Č. j.:KRPJ-141178-2/ČJ-2022-161606-MULL

## NÁVRH MÍSTNÍ ÚPRAVY PROVOZU – MÍSTNÍ KOMUNIKACE U ZIMNÍHO STADIONU, HAVLÍČKŮV BROD

### sdělení

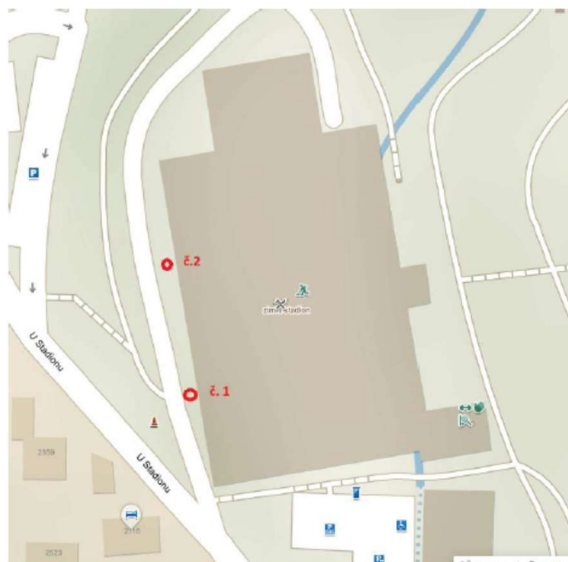
Požadavek na osazení dopravní značení č. IP 11 a („Parkoviště“) je též ze strany dotčeného orgánu akceptovatelný za předpokladu, že místo, ke kterému se bude dopravní značení vztahovat, bude splňovat požadavky na toto využití kladené zejména pak ČSN 73 6056 „Odstavné a parkovací plochy silničních vozidel“. Návrh stavebně technického řešení odstavných ploch je třeba nechat zpracovat osobou erudovanou v oblasti dopravních staveb či pozemního stavitelství, která jej předloží v požadované kvalitě a rozsahu.

Z výše uvedeného vyplývá, že se nelze v současné době k návrhu místní úpravy provozu, v celém rozsahu, ve kterém byl předložen, pro dílčí nedostatky kladně vyjádřit.
